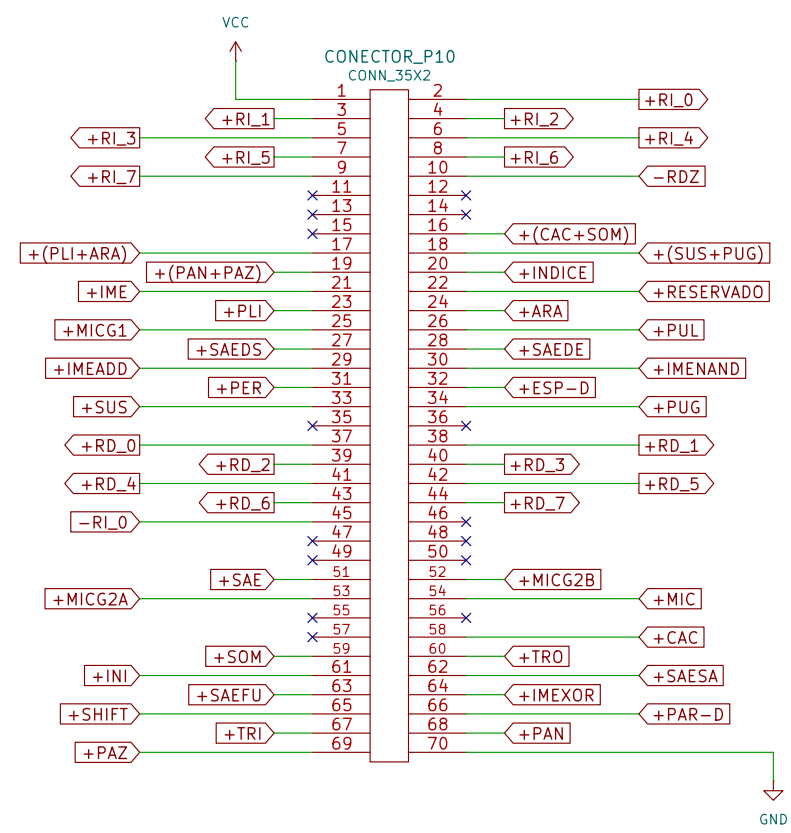
(!) Isso aparenta estar errado.
Há ainda 2 unidades disponíveis na pastilha 4B.
Por que não usa-las aqui?
